Informe Consolidado de Solicitud de Aclaraciones, Rectificaciones y Ampliaciones del Estudio de Impacto Ambiental del Proyecto "Concentraducto proyecto Hierro Atacama"

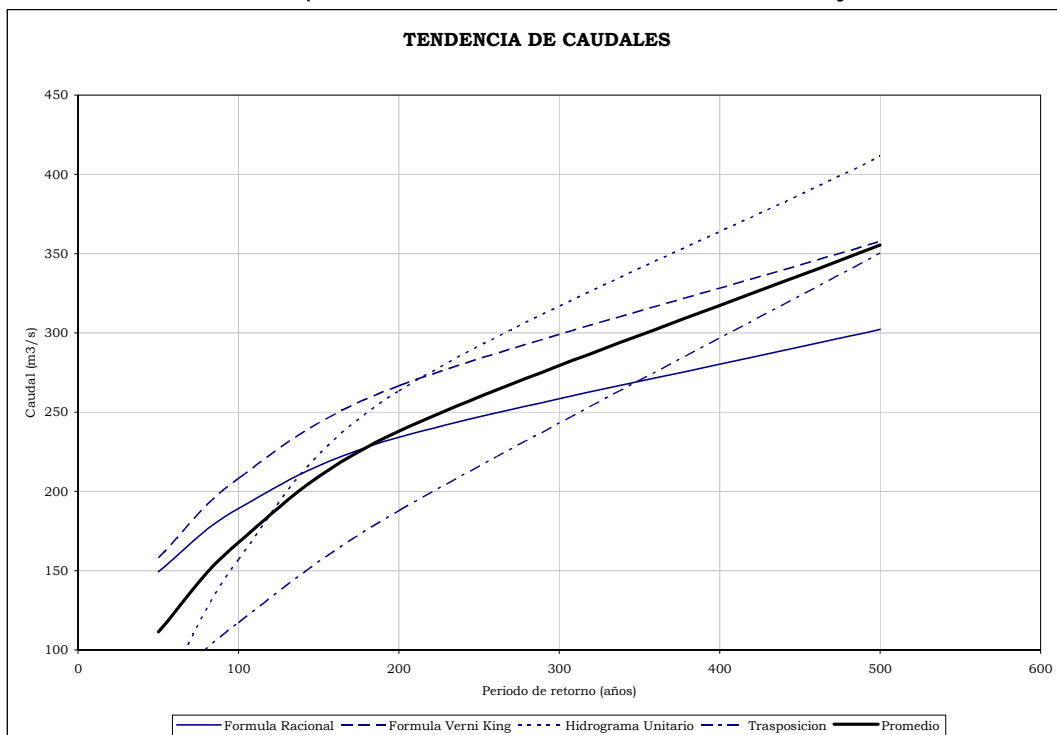
- 1.42 *En el punto 3.1.2.3 del EIA se establecen los puntos de cruce de hitos importantes. Considerando que en este tramo existe un camino de acceso no enrolado hacia la pampa caracoles y campos dunarios, utilizado preferentemente por raidistas, se solicita al titular del proyecto que se informe adecuadamente a la SEREMI de Transportes y Telecomunicaciones el período de inicio y término de faenas en este punto, con la finalidad de que esta autoridad considere este elemento antes de otorgar los permisos oficiales a eventos deportivos que pueden desarrollarse en el área. Para este mismo punto del EIA, se solicita al titular considerar que las obras del concentraducto que cruzaran un ducto de agua que abastece a Rodillo, tome contacto con la comunidad y con Aguas Chañar a fin de coordinar acciones de corte y reposición del abastecimiento del agua correspondiente.*

Se agradecen y acogen las observaciones. CMP informará adecuadamente a la Secretaría Regional de transportes el periodo de inicio y termino de faenas, con la finalidad de que dicha autoridad considere este elemento al otorgar los permisos oficiales a eventos deportivos en la zona y en caso de ser necesario se tomará contacto con la comunidad de Rodillo y con Aguas Chañar a fin de coordinar las acciones requeridas.
